1～4号機 周辺防護施設整備工事等に伴う 実施計画Ⅲ管理区域図等の変更について

2020年 5月20日

東京電力ホールディングス株式会社

実施計画Ⅲ第1編 添付2 管理対象区域図（福島第一原子力発電所 全体図）を変更する。併せて、第2編 添付2 - 1 管理対象区域図も同様に変更する。

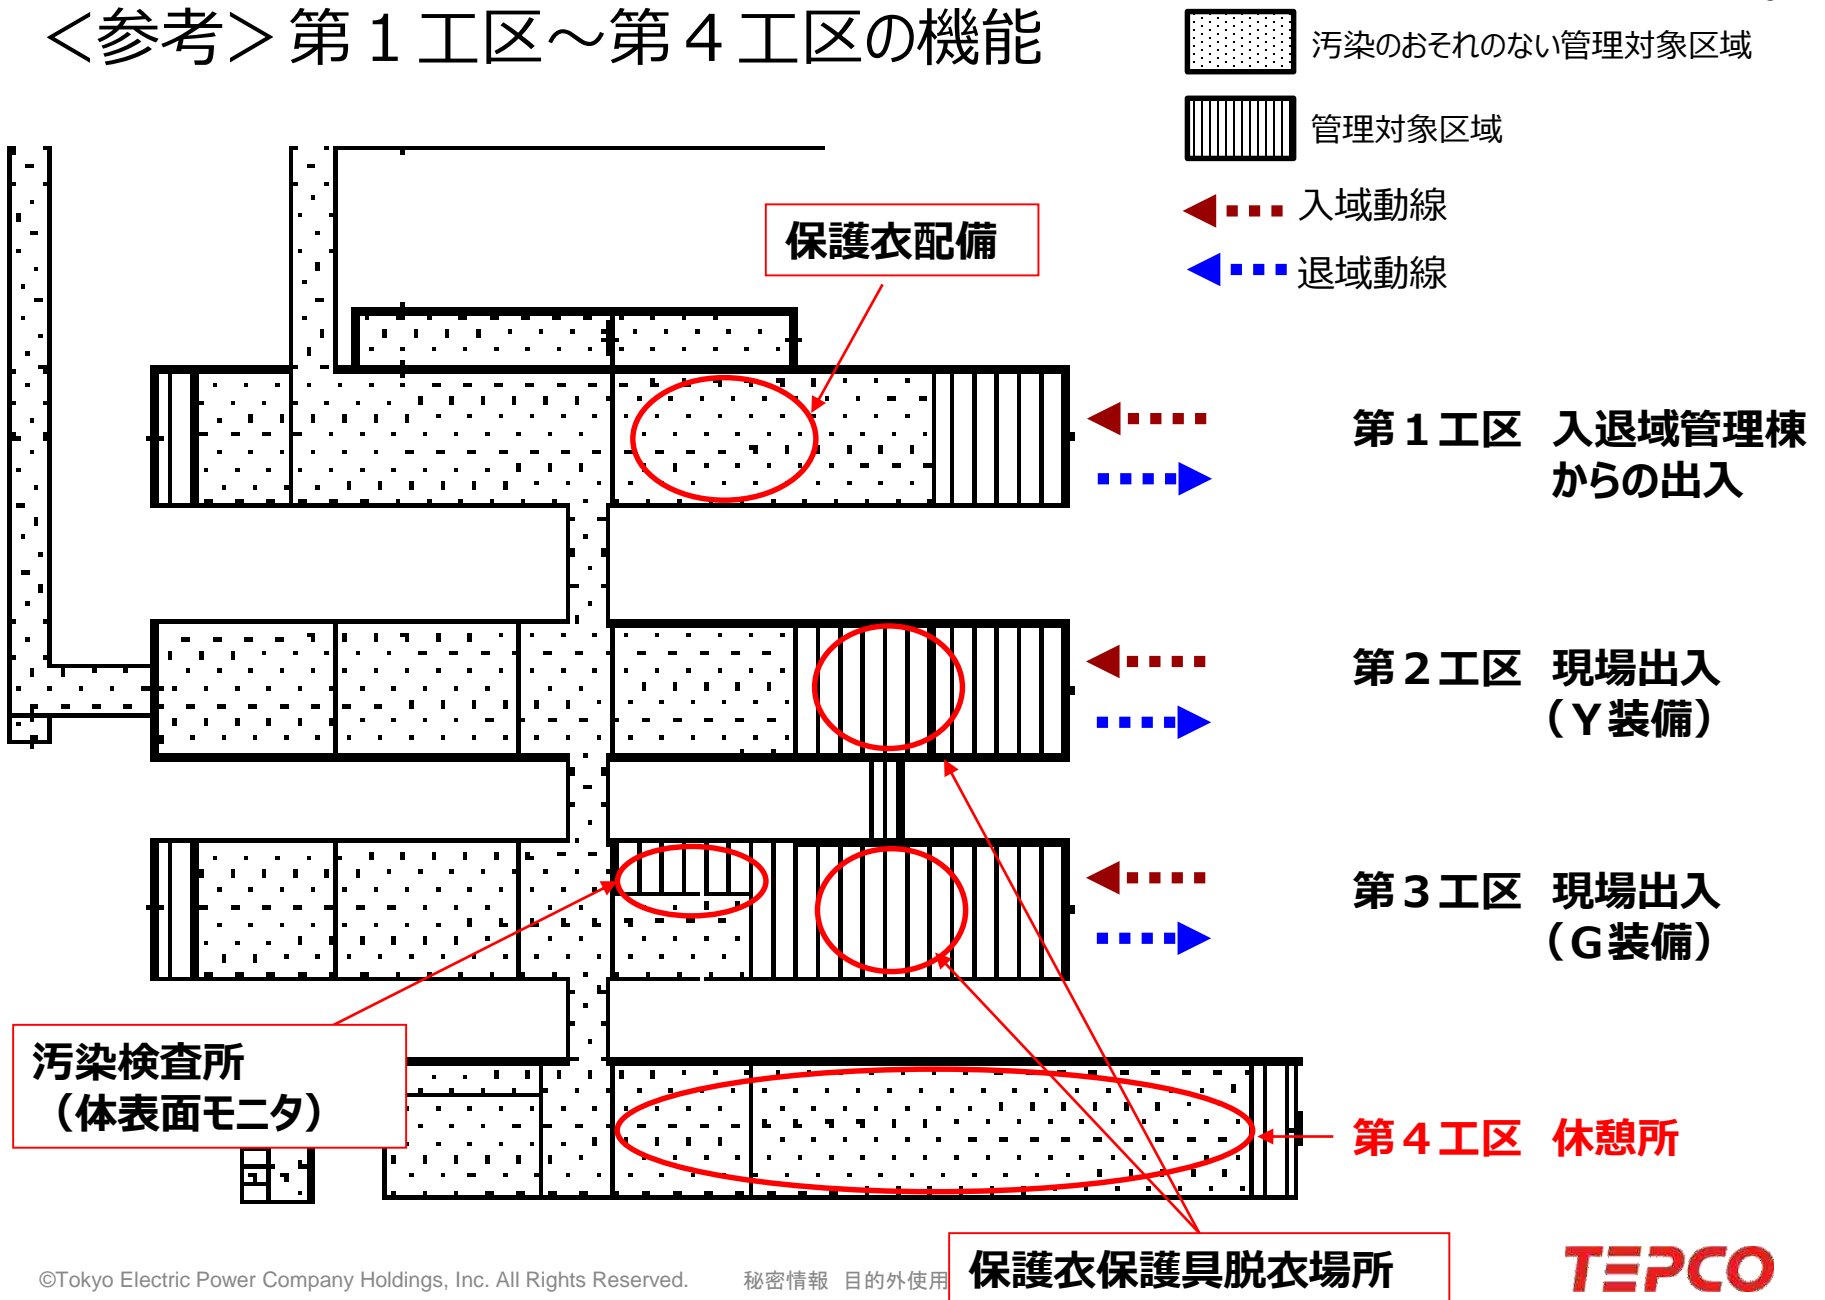
入退域管理棟2（仮設建物）を入退域管理棟2（本設建物）に建替
＜変更前の入退域管理棟2の機能＞
保護具等配備・保護衣保護具脱衣所・マスク洗浄装置
→変更後はマスク洗浄装置のみ事務本館へ移設、
残りの機能は本設建物に設置

第1～第4工区（仮設建物）の撤去
＜変更前の第1～第4工区の機能＞
保護衣配備・保護衣保護具脱衣所・汚染検査所・休憩所
→変更後は上記の機能を全て事務本館内へ移設

実施計画Ⅲ 第1編 添付2 管理対象区域図（免震重要棟1階 他）を変更する。併せて、第2編 添付2-1 管理対象区域図も同様に変更する。

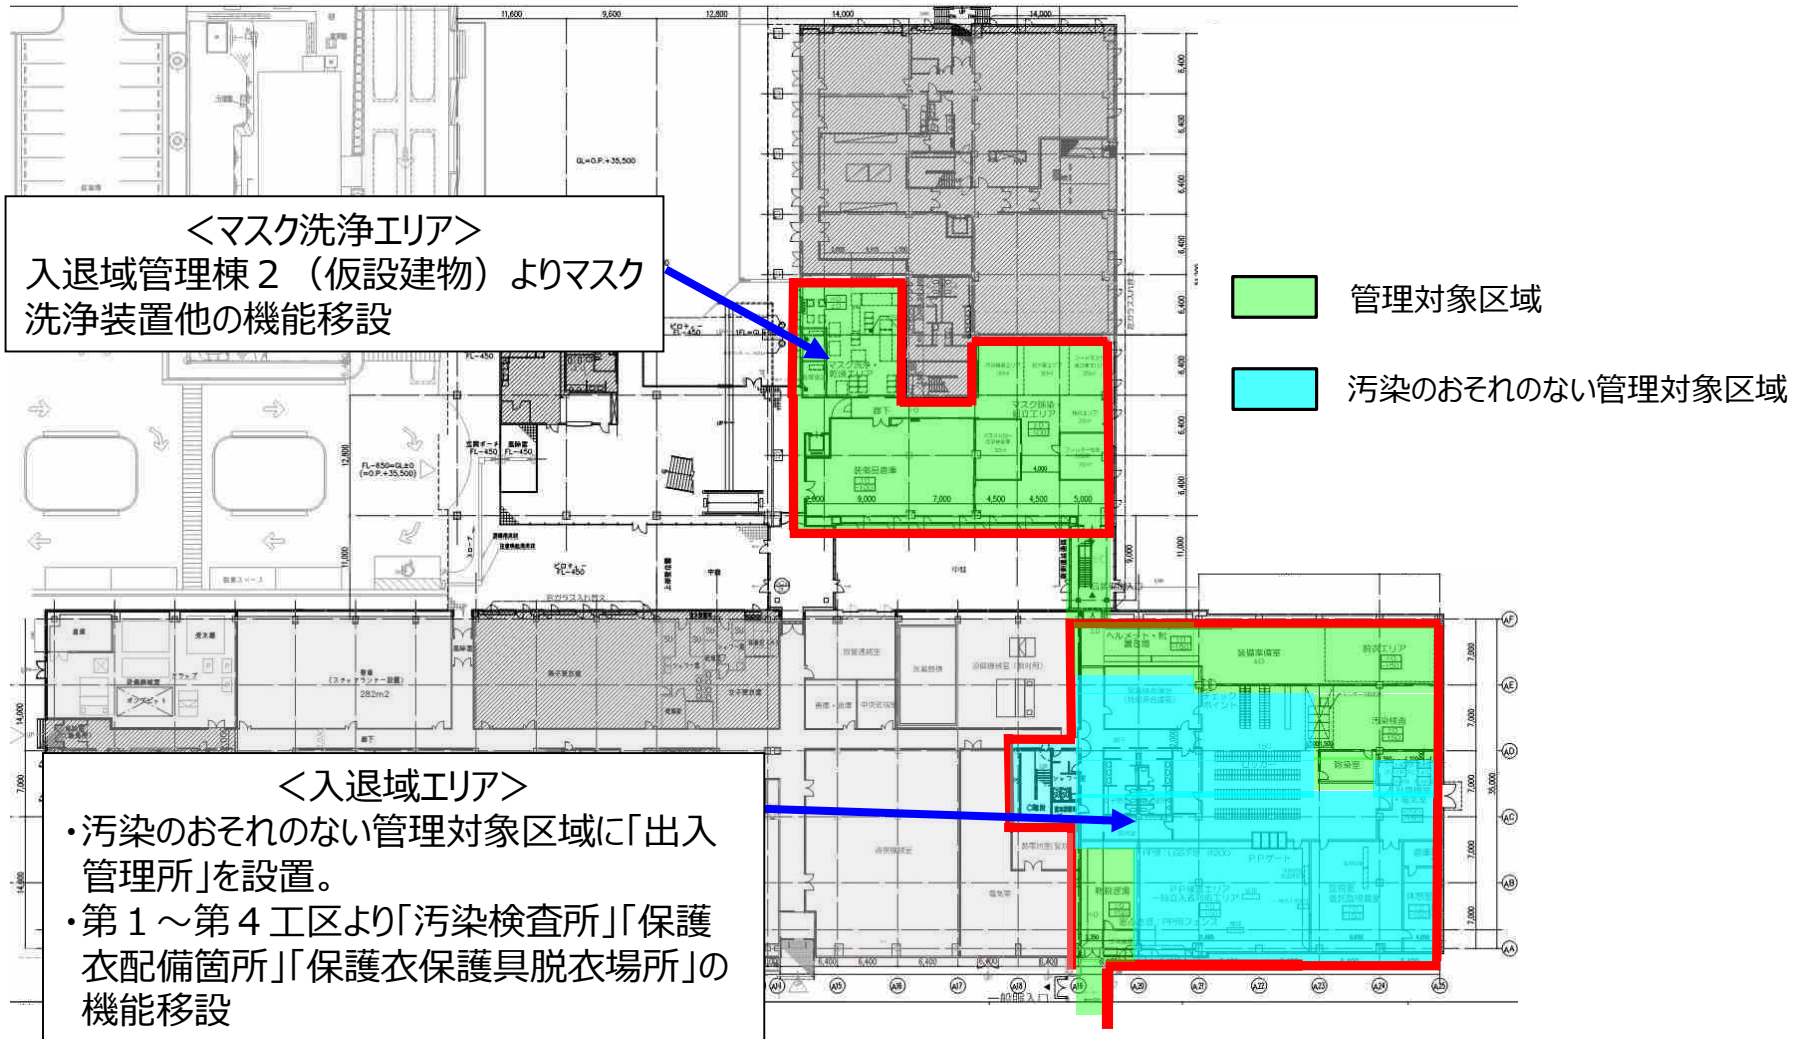
1～4号機周辺防護区域内の拠点として事務本館内に
「出入管理所」「汚染検査所」他を設置

仮設建物（第1～第4工区）の機能は、事務本館内に移設
管理対象区域図より削除

実施計画Ⅲ第1編 添付2 管理対象区域図（免震重要棟2階 他）を変更する。併せて、第2編 添付2-1 管理対象区域図も同様に変更する。

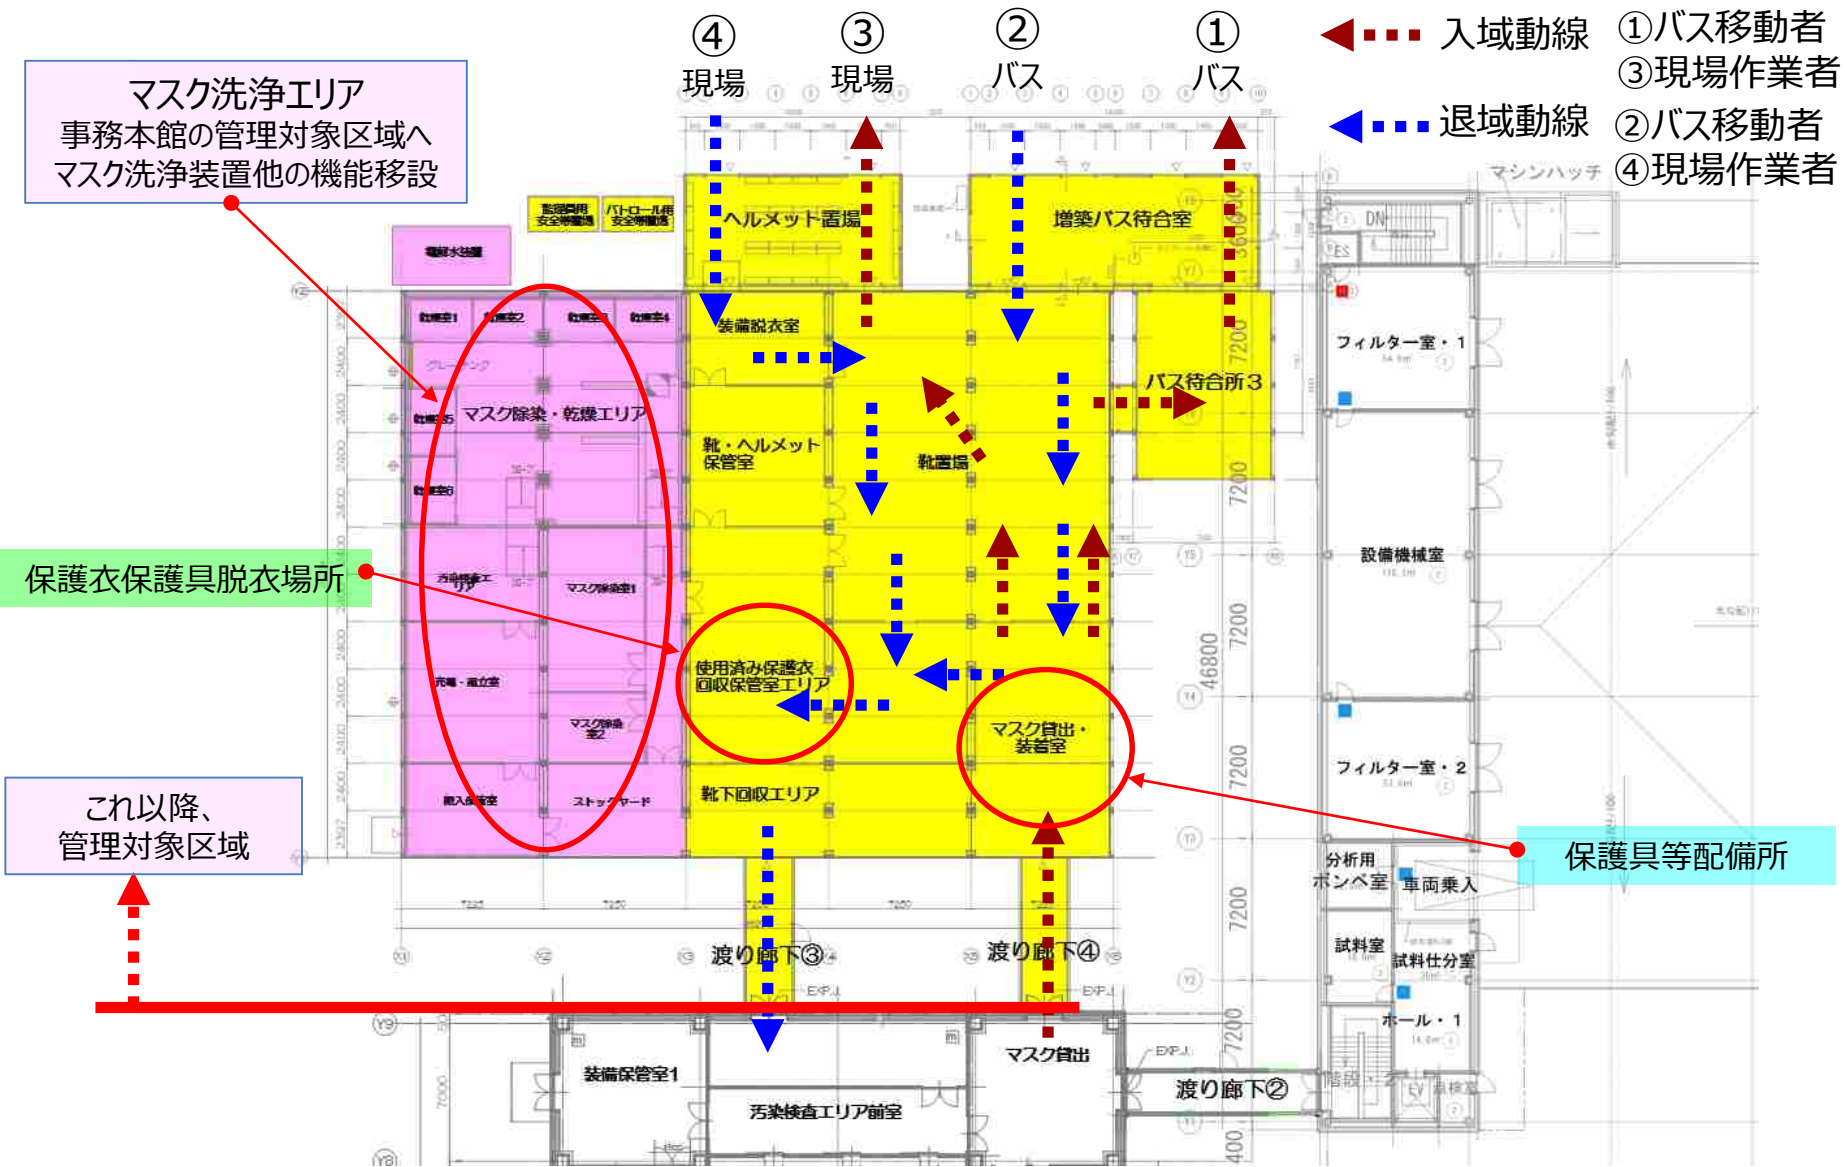
「管理対象区域」を「汚染のおそれのない管理対象区域」へ変更し、第1工区～第4工区(仮設建物) うち、第4工区の「汚染のおそれのない管理対象区域」にある休憩所機能を移設

実施計画Ⅲ第1編 添付2 管理対象区域図（入退域管理棟）を変更する。併せて、第2編 添付2 - 1 管理対象区域図も同様に変更する。

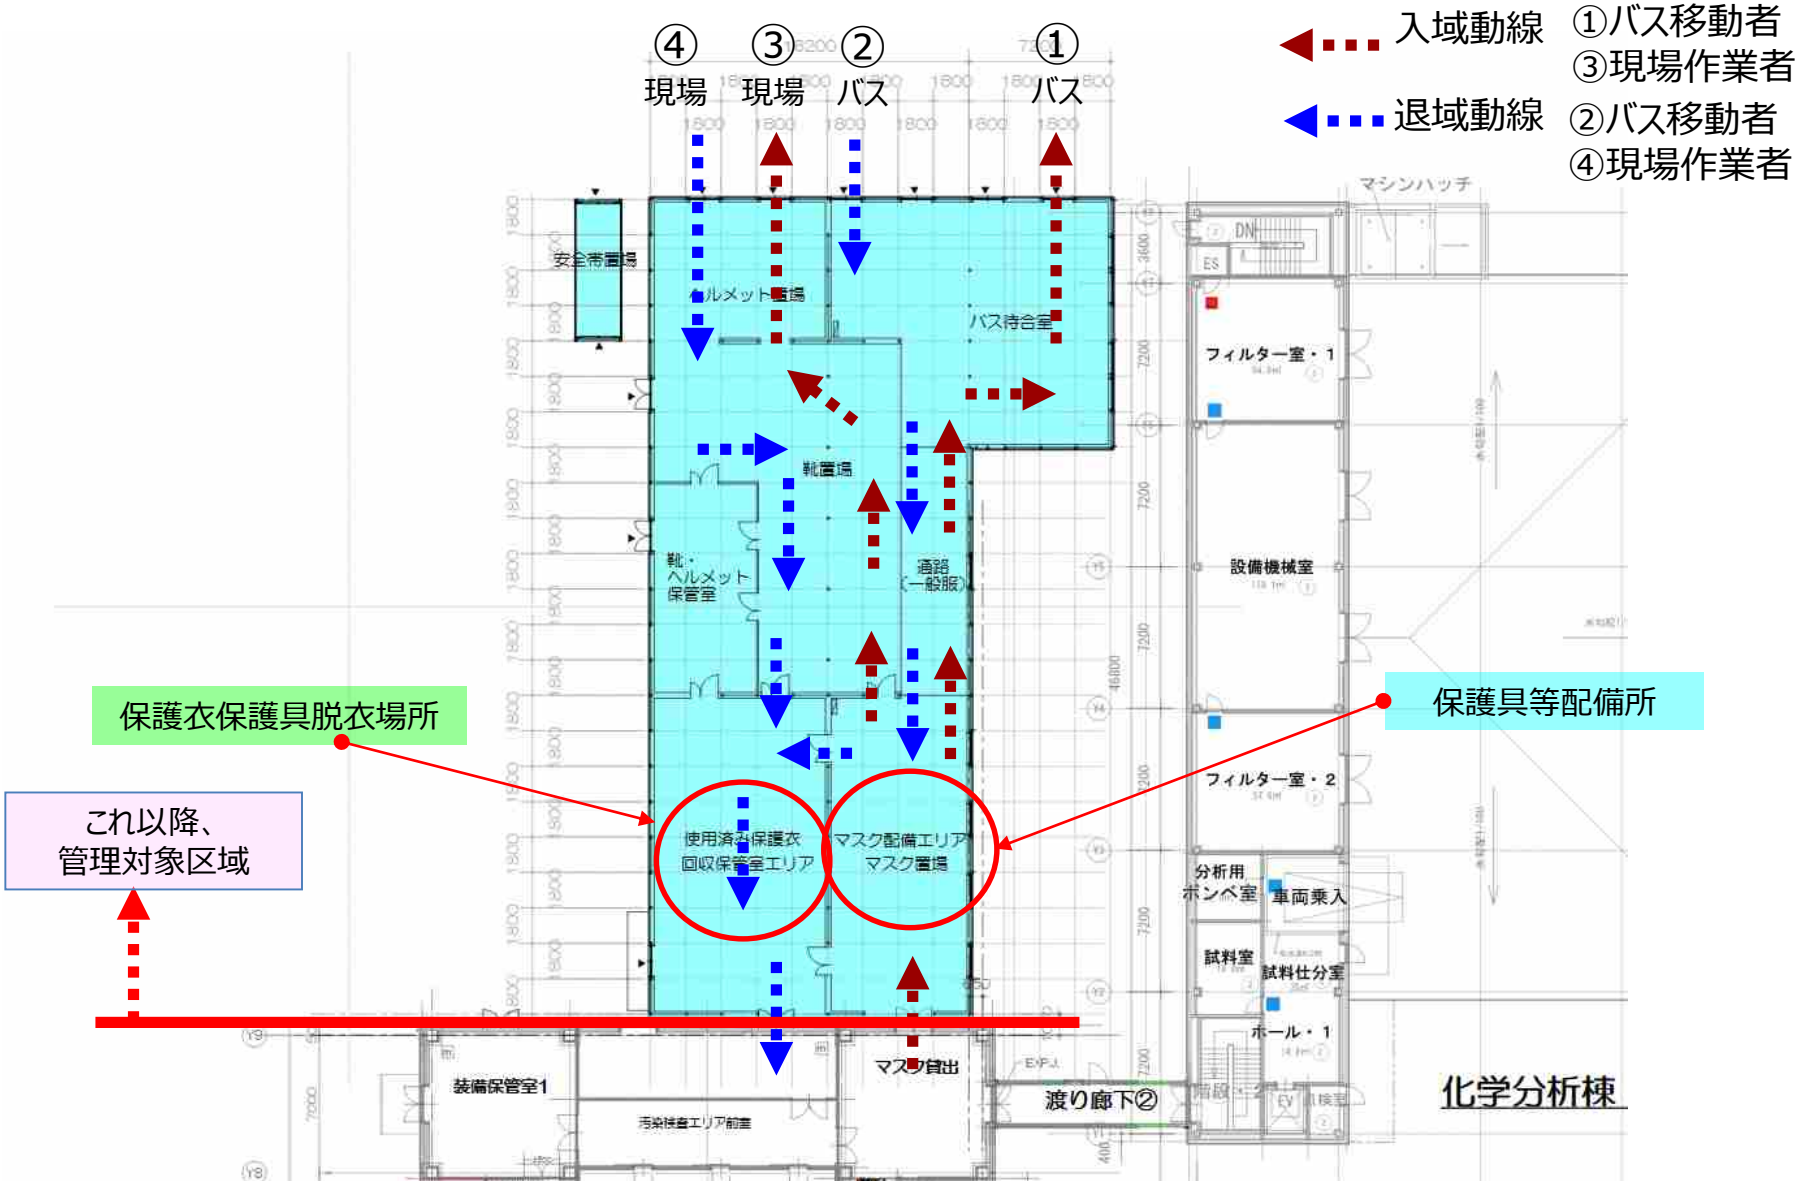
入退域管理棟1と入退域管理棟2の連絡通路部分を削除
